COMUNE DI
SERNAGLIA DELLA BATTAGLIA
LA PIAVE: PIANO STRALCIO PER LA
SICUREZZA IDRAULICA E DIGA DI FALZÉ'

La gestione delle emergenze alluvionali alla luce delle direttive Europee

Ezio Todini

Sernaglia della Battaglia, 27 Ottobre 2012

**L'alternativo:
il Nuovo
Progetto della
Diga di Falzè**

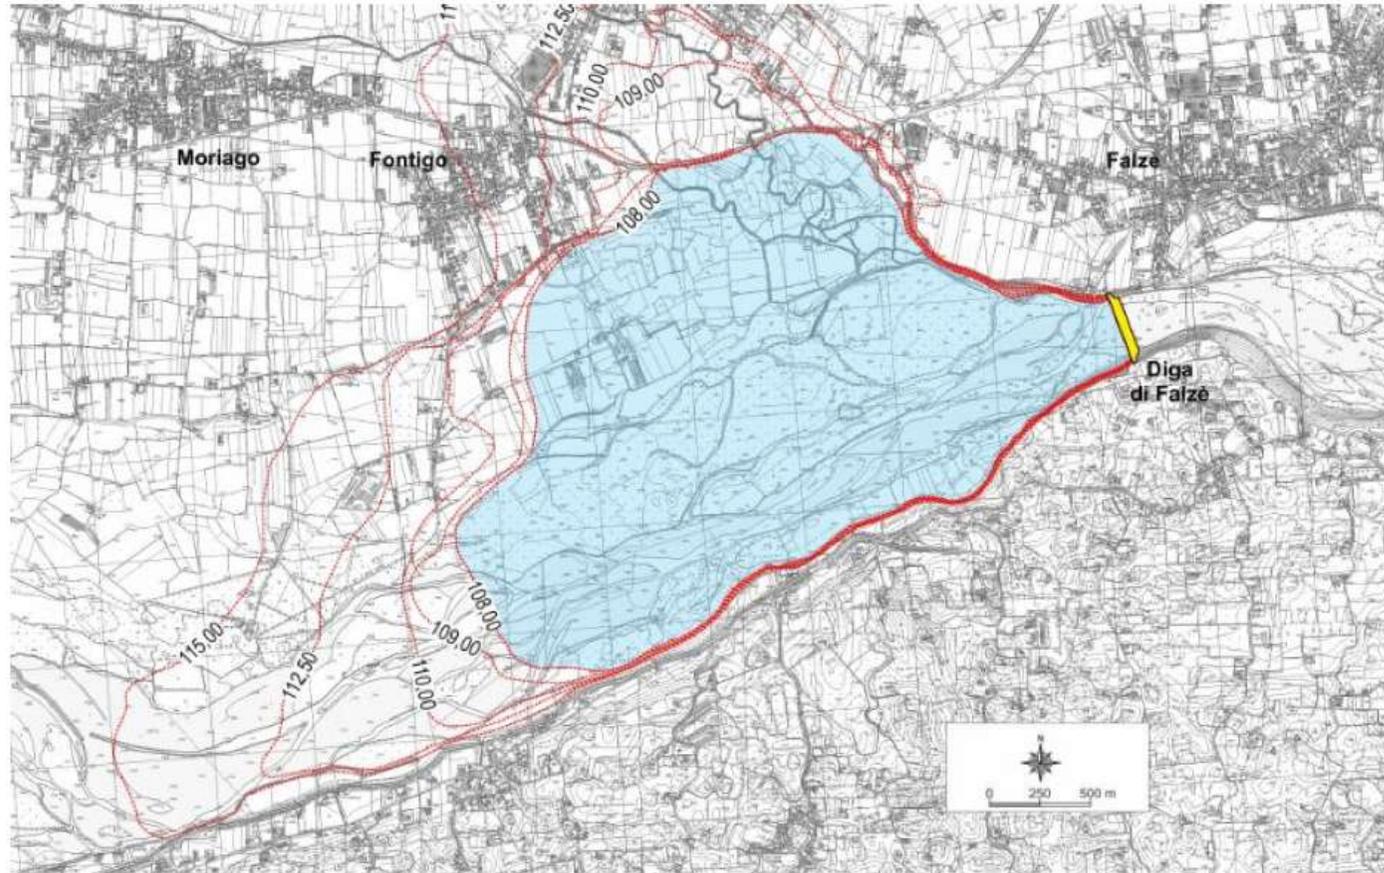
Le mie perplessità su quest'ultimo progetto sono di varia natura:

- 1) Dal punto di vista geologico e idro-geologico***
- 2) Dal punto di vista idraulico***
 - La localizzazione***
 - La sua efficacia***
 - Le conseguenze sul territorio***
 - La necessità di un'attenta gestione***
- 3) Dal punto di vista della sua accettazione***

Idrogrammi delle Portate

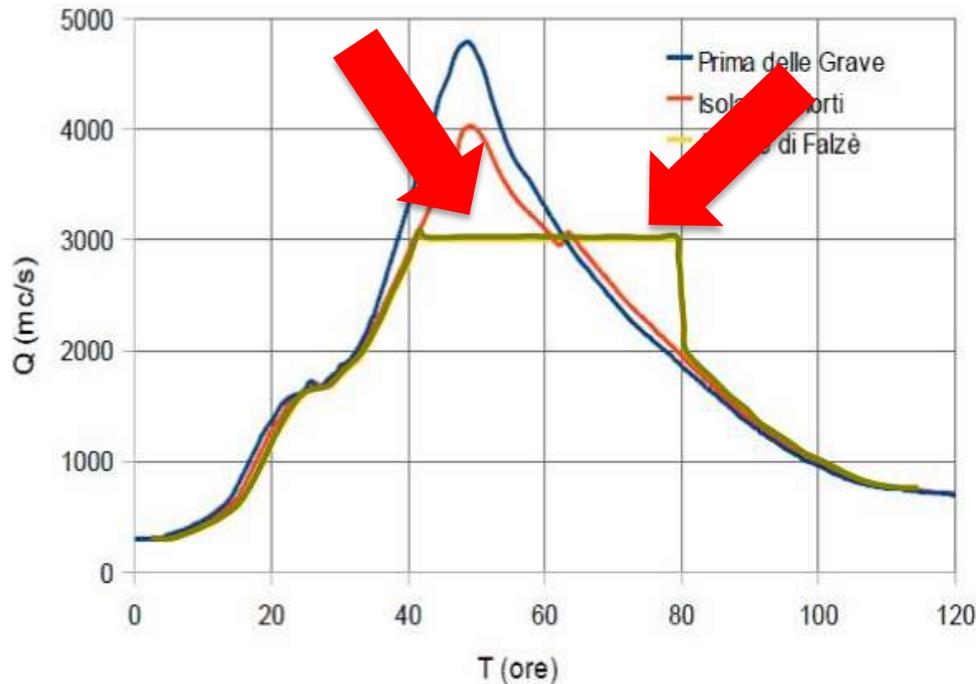
Mi risulta difficile se non impossibile credere che si riesca a laminare una piena in forma così netta con un serbatoio in linea, anche se regolato

2) Punto di vista idraulico: Conseguenze sul territorio

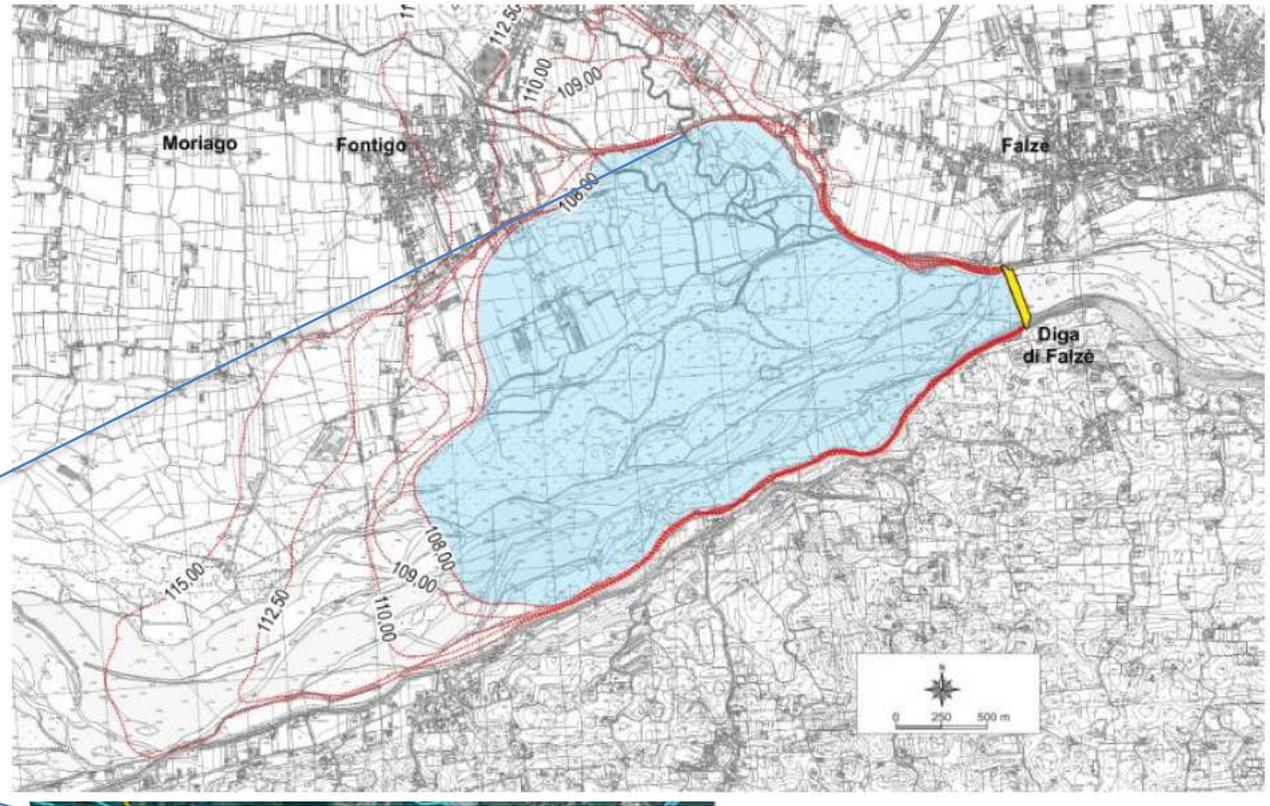
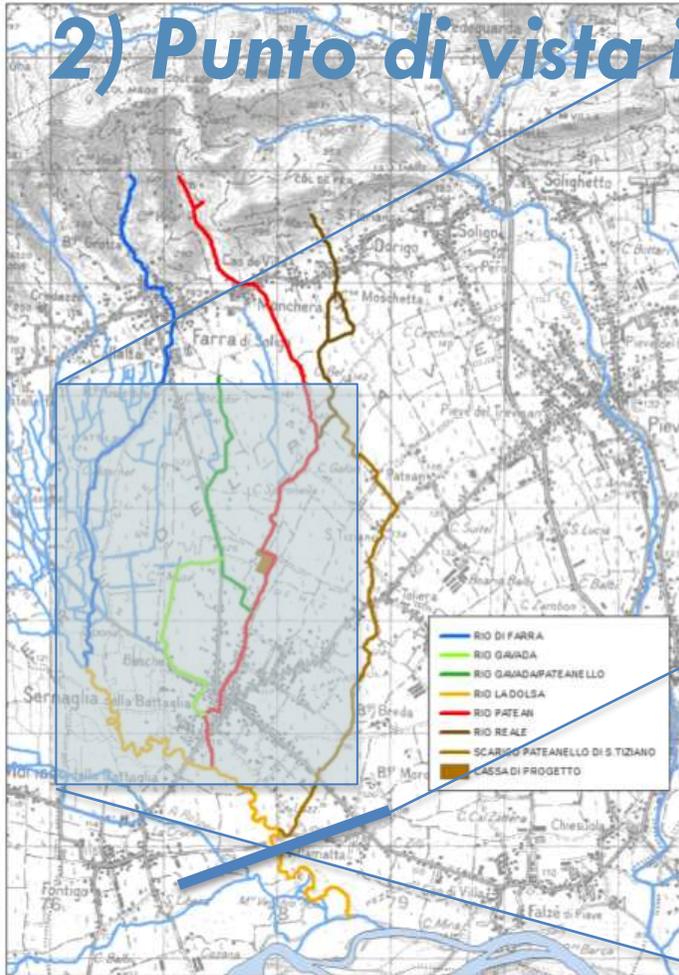
2) Punto di vista idraulico: Gestione

Per poter funzionare efficacemente in caso di piena il lago dovrebbe essere con paratoie mobili da regolare in tempo reale. Il ché comporta, oltre alla necessità di una costante manutenzione degli organi di regolazione di personale specializzato mantenuto in esercizio (gli interventi sarebbero saltuari) e di un efficace sistema di previsione di piena in tempo-reale
